Objektas: „Plungės miesto Telšių, Laisvės, Rietavo ir Minijos gatvių atkarpų techninių parametrų gerinimas ir eismo saugos priemonių diegimas“ darbai.

DARBŲ PAKEITIMO NURODYMAS NR. 4

Darbų pakeitimo aktas Nr. 4

DĖL PLUNGĖS MIESTO RIETAVO GATVĖS REKONSTRAVIMO TECHNINIO PROJEKTO SPRENDINIŲ

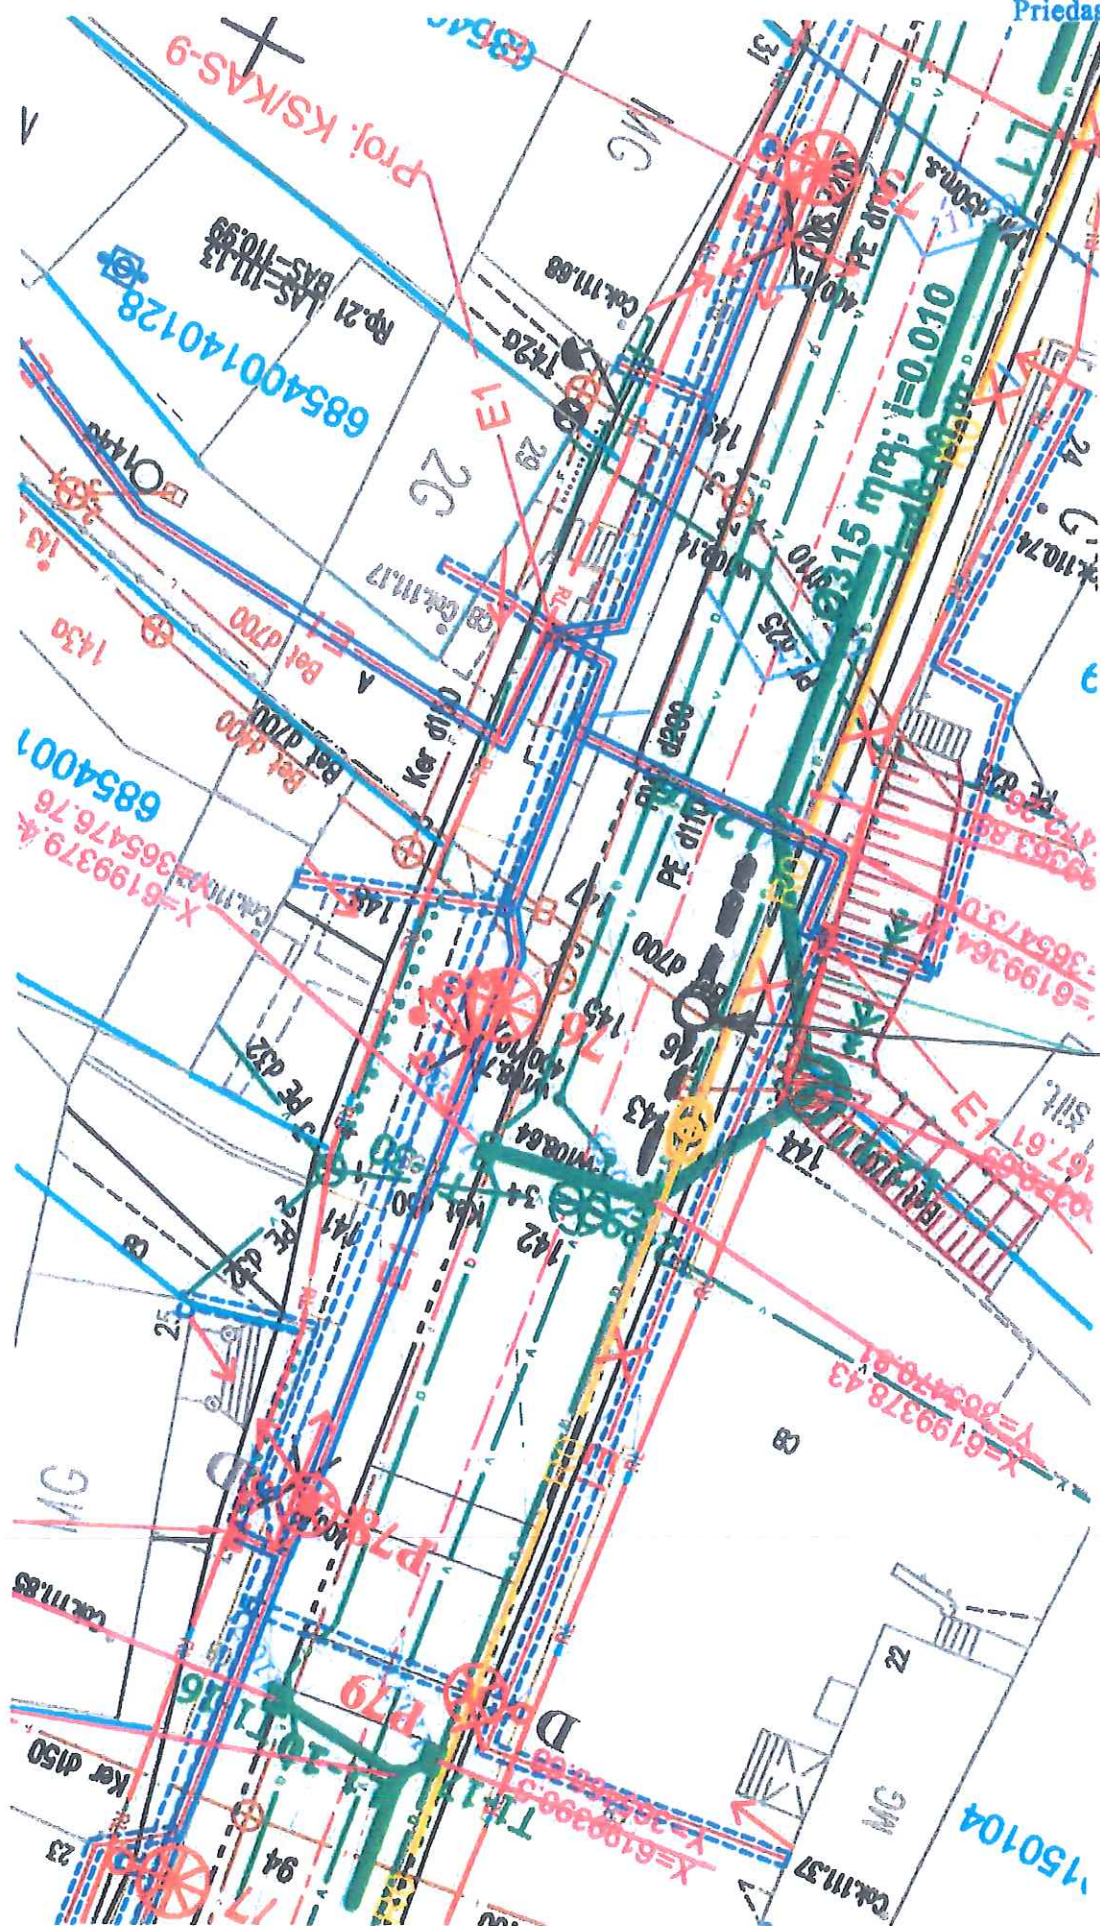
Rietavo gatvę kerta g/b Ø700 mm vamzdynas, kuris keičiamas į PP Ø600 mm vamzdyną. Senas esamas šulinys keičiamas į naują g/b Ø1000 mm šulinį Nr. RL1-22 (žr. priedą Nr. 1. Brėžinys Nr. AT-171-1161/LN-XX-TP-NŠ.B-01). Vyksta baigiamieji projekto įgyvendinimo darbai, objektą ruošiamasi perduoti eksploatuoti.

Rangovo vykdomo „Plungės miesto Rietavo gatvės rekonstravimo techniniame projekte“ ką tik įrengto šulinio RL1-22 vietoje numatyta pastatyti Ø3000 mm skersmens 2,5 - 3,00 m gylio šulinį L2-17 (žr. priedą Nr. 2. Brėžinys Nr. 0370-03-DP-VN-BR1, laida „A“).

Siūlome pakeisti šulinio L2-17 įrengimo vietą ir diametrą, jį įrengiant gatvėje, kaip rengiami ir visi kiti Rietavo gatvėje suprojektuoti šuliniai. (žr. priedą Nr. 2). Laukiame greito sprendimo.

Neprieštaraujame, kad suprojektuotas šulinys Nr. L2-17 būtų perkeltas į gatvės ribas ir pakeistas jo
diametras į g/b Ø2000 mm, tačiau dangtis turėtų būti eismo juostos viduryje.

Plungės rajono savivaldybės administracija išnagrinėjo Jūsų 2019 m. rugsėjo 17 d. raštą Nr. SDKL-137/AG-5407 ir informuoja, kad neprieštarauja, jog suprojektuotas šulinys Nr. L2-17 būtų perkeltas į gatvės ribas ir pakeistas jo diametras į g/b Ø 2000 mm.

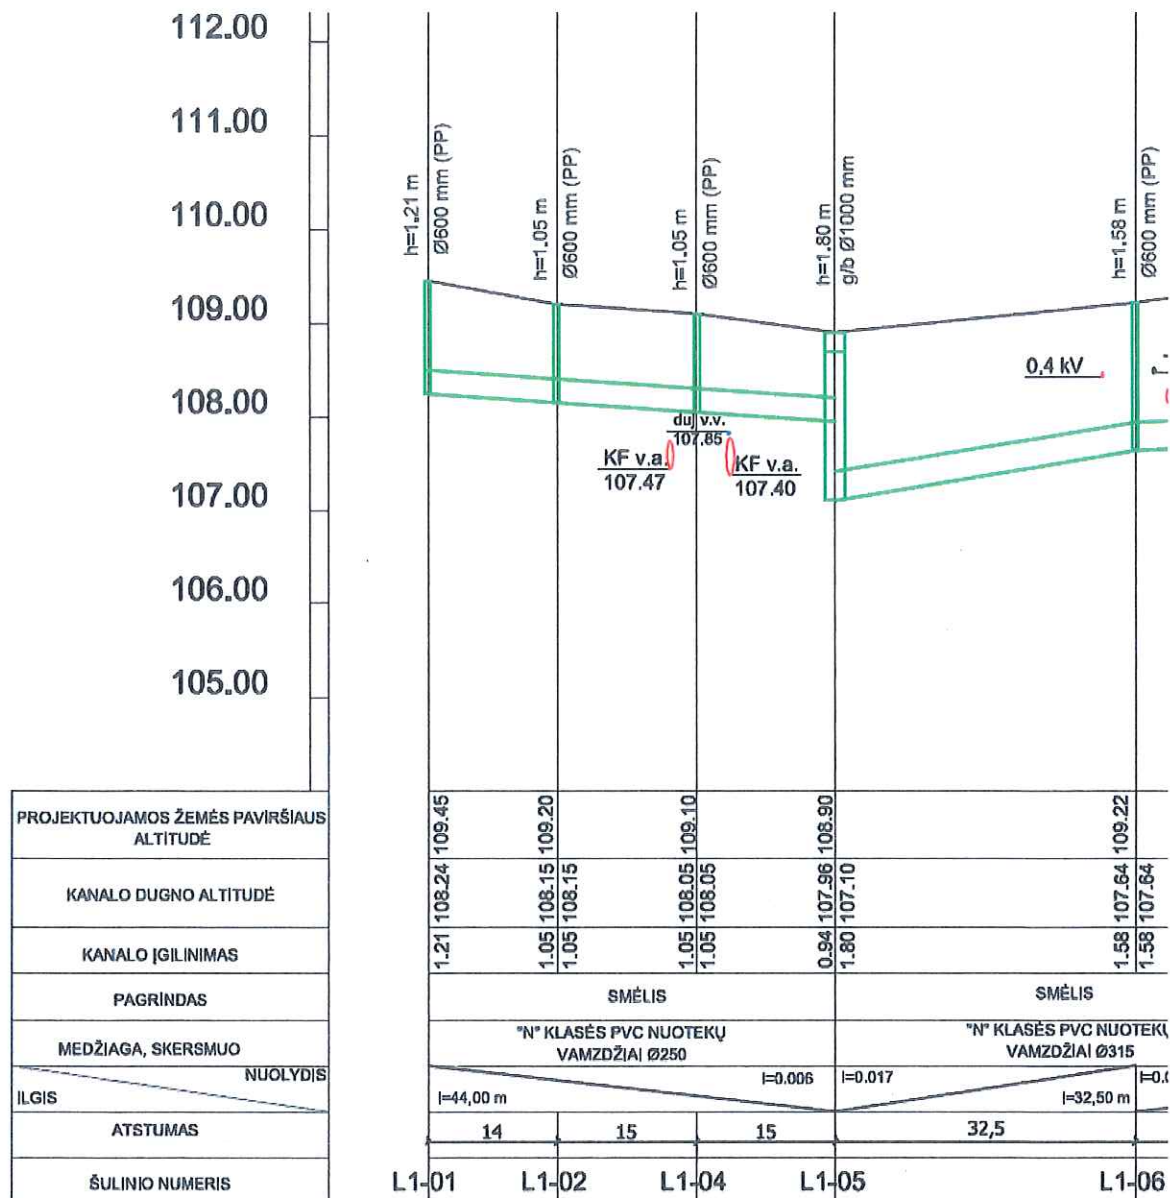
Rangovo vykdomame „Plungės miesto Rietavo gatvės rekonstravimo techniniame projekte“ lietaus nuotekų vamzdyno L1 įsijungimui į šiuo metu UAB „Plungės vandenys“ pagal „Paviršinių (lietaus) nuotekų šalinimo tinklų Plungės m. rekonstravimo ir statybos projektą“ rekonstruojamą vamzdyną (Priedas Nr. 1 brėž. Nr. AT-171-1161/LN-XX-TP-NŠ.B-01) numatyta pastatyti Ø3000 mm skersmens šulinį (Priedas Nr. 2 brėž. 0370-03-DP-VN-BR1, priedas Nr. 3 brėž. 0370-03-DP-VN-BR-2). Beje, šio šulinio įrengimas nenumatytas sąnaudų kiekio žiniaraštyje (priedas Nr. 3 brėž. 0370-02-TP-VN-SKŽ), kuriame nurodytas tik šulinio L2-17 įrengimas.

Šulinio įrengimo vietoje, greta naujai įrengto vamzdyno, rasta brėžiniuose nepažymėtas D 110 PVC buitinių nuotekų išvadas, naujai įrengtas D 1000 mm šulinys su grotelėmis (priedas Nr. 4. Šiuo metu vykdomo projekto „Paviršinių (lietaus) nuotekų šalinimo tinklų Plungės m. rekonstravimo ir statybos projektas“ išpildomosios-geodezinės nuotraukos fragmentas ir priedas Nr. 5 Situacijos nuotrauka).

Prašome pateikti projekcinį sprendinį. Gavus sprendinį pateiksime pasiūlymą darbų atlikimui.

Rietavo gatvės rekonstravimo techniniame projekte buvo numatytas Ø 3000 mm skersmens L1-05 lietaus nuotekų šulinys (sąnaudų žiniaraščio 16 eilutė). Lietaus nuotekų šulinys L2-17 techniniame projekte numatytas Ø 2000 mm skersmens (sąnaudų žiniaraščio 15 eilutė).

Kadangi faktinė situacija rangos darbų metu skiriasi nuo informacijos turėtos techninio projekto rengimo metu, įvertinę gautą informaciją siūlome nerengti Ø 3000 mm skersmens L1-05 šulinio. Projektuojamus lietaus nuotekų kolektorius pajungti į naujai įrengtą Ø 1000 mm skersmens šulinį EL1-05 (žiūrėti pridedamus brėžinius).
